ふそうエアロスターの動力伝達装置（変速機）のリコールについて

ふそうエアロスターの動力伝達装置（変速機）について、平成 27 年 11 月 4 日に下記のリコールを国土交通省に届け出ました。ご愛用車の措置について、販売会社から早急にご連絡・ご相談をさせていただきますので、よろしくお願い申し上げます。

リコール届出番号	3669	リコール開始日	平成 27 年 11 月 5 日
不具合の部位(部品名)	動力伝達装置（変速機）		
基準不適合状態にあると認める構造､装置又は性能の状況及びその原因	自動変速機を搭載した大型路線バスにおいて、トルクコンバータ部バッキングプレートのトルクコンバータカバーへの取付けボルト締付け方法およびトルクコンバータカバーのねじ部加工が不適切なため、当該ボルトの軸力が不足しているものがある。そのため、そのままの状態で使用を続けるとボルトが折損し、折損したボルトがトルクコンバータカバーとタービンとの間に挟まり、最悪の場合、トルクコンバータがロックアップした状態となり、エンストして走行できなくなるおそれがある。		
改善措置の内容	全車両、バッキングプレート取付けボルトを新品に交換し、規定トルクで締め直す。

改善箇所説明図

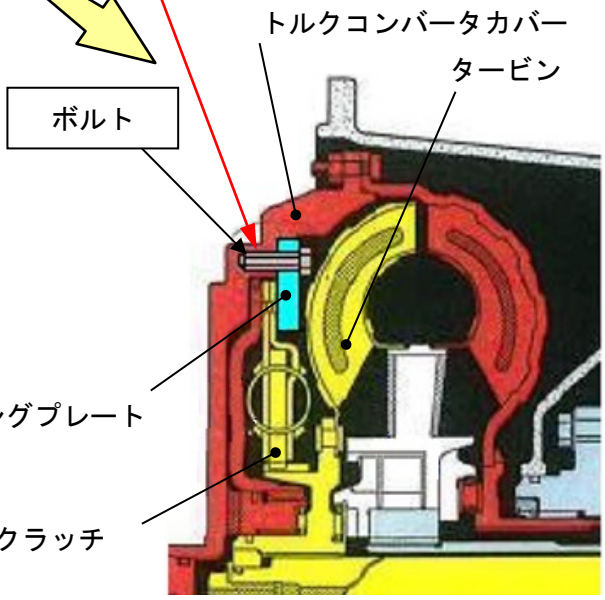
基準不適合発生箇所

トルクコンバータ部

自動変速機を搭載した大型路線バスにおいて、トルクコンバータ部バッキングプレートのトルクコンバータカバーへの取付けボルト締付け方法およびトルクコンバータカバーのねじ部加工が不適切なため、当該ボルトの軸力が不足しているものがある。そのため、そのままの状態で使用を続けるとボルトが折損し、折損したボルトがトルクコンバータカバーとタービンとの間に挟まり、最悪の場合、トルクコンバータがロックアップした状態となり、エンストして走行できなくなるおそれがある。

改善措置の内容

全車両、バッキングプレート取付けボルトを新品に交換し、規定トルクで締め直す。

注　：　□は交換部品を示す。
